SERVICE INFO – INA 0057

Ohjainrullan 532 0433 10 muutokset

Tuotenumero: 532 0433 10

Kuva 1: Ohjainrulla 532 0433 10. (A) Edellinen malli. (B) Uusi malli

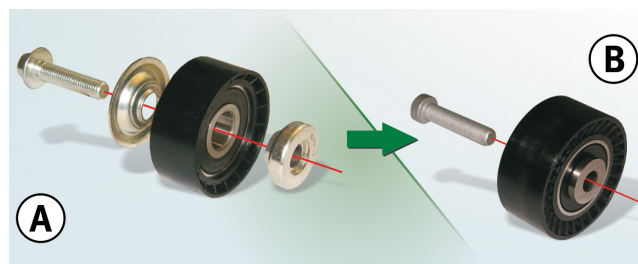
Jatkuvan tuotekehityksen vuoksi ohjainrullaan (tuotenro INA. 532 0433 10) on tehty muutoksia.

Uudessa mallissa jää pois tähän saakka erikseen toimitettu suoja-aluslevy ja väli holkki (kuva 1, A). Nämä komponentit ovat uudessa vaihtoehdossa (kuva 1, B) integroituna rullaan ja ne ovat nyt ohjainrullan kiinteitä osia.

Siirtymäajan puitteissa toimituksissa voi esiintyä molempia versioita ohjainrullista. Molemmat versiot täyttävät tekniset vaatimukset ja niitä voidaan käyttää rajoituksetta.

kiinnitykseen on käytettävä ohjainrullan mukana tulevaa kiinnitysruuvia.

Ohjainrulla (A): M10X45 kuusiokantaruuvi aluslevyllä

Ohjainrulla (B): M10X45 torx-ruuvi
